Commission économique pour l'Europe**Comité des transports intérieurs****Groupe de travail du transport des denrées périssables****Soixante-dix-neuvième session**

Manuel ATP**Amendements au paragraphe 6. c) iii) de l'appendice 1 de
l'annexe 1 du Manuel ATP
Règles à respecter pour le montage des groupes encastrés et /
ou muni de déflecteurs et les groupes sous châssis ou pouvant
être déportés****Communication du Gouvernement de la France****Révision****Introduction**

Cas N°1 : Fourgons de série avec isolation intégrée et groupe partiellement encastré en pavillon :

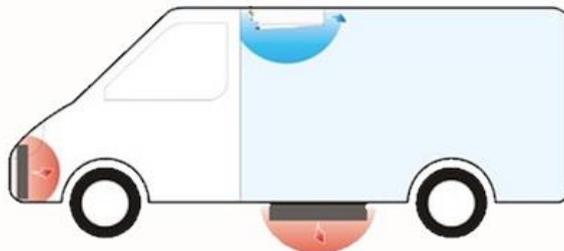
Cas n°1 :

Les instructions de montage devraient préciser que :

- Une distance minimale devrait être assurée entre les parois de la cuvette d'encastrement et l'entrée d'air du condenseur ;

- Une profondeur maximale de la cuvette devrait être assurée. La cuvette ne doit pas être plus profonde que la hauteur maximale de la partie condenseur du groupe.

Dispositions particulières applicables pour le montage des dispositifs thermiques encastrés (cas N°1 à 3)

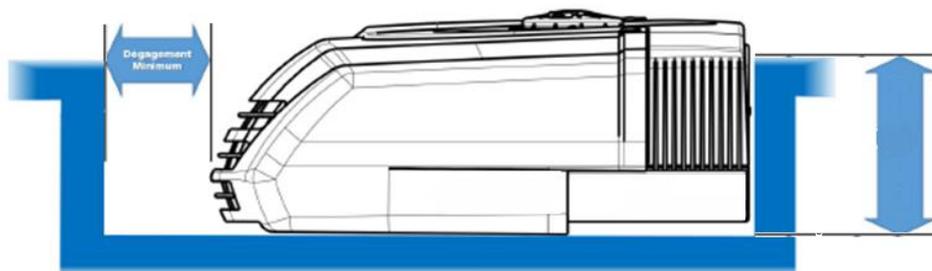
Cas n°2 :

Les instructions de montage peuvent préciser que :

- En sus des conditions pour le cas N°1 et dans le cas d'ajout d'un déflecteur, une section minimale de passage pourra être assurée pour le flux d'air en entrée et en sortie du condenseur. Il devrait être précisé que le montage du groupe et du capot est arasant.

Cas n°3 :

Les instructions de montage doivent préciser que :

- Le déflecteur peut, le cas échéant, être découpé pour permettre la circulation d'un flux d'air à l'entrée et à la sortie du condenseur. La section de passage minimale devrait être assurée pour le flux d'air en entrée et en sortie de condenseur.
